スイッチボックス 改良によるアイテム追加のご案内

このほど、スイッチボックス S-BOXシリーズにつきまして、

仕様改良により新アイテムを追加いたします。

64×80(D)の例です。

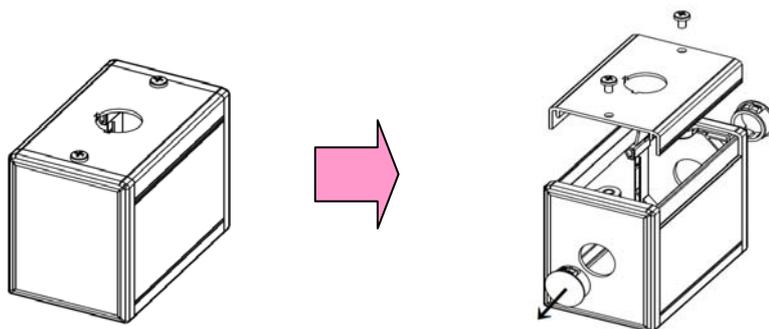
【新(D)タイプ】・45×45(D) ・45×65(D)・64×80(D) ・80×80(D) 4種
フレーム高剛性化、エンドキャップ穴加工標準化+ホールプラグ取付

※新タイプについては仕様変更によりフレーム断面・キャップ形状が変わります。
従来品との部品の互換性がなくなりますのでご注意願います。

外形寸法・形状は現行品と同じです。

【(D)タイプ】・50×57(D)・85×95(D) 2種
エンドキャップ穴加工標準化+ホールプラグ取付
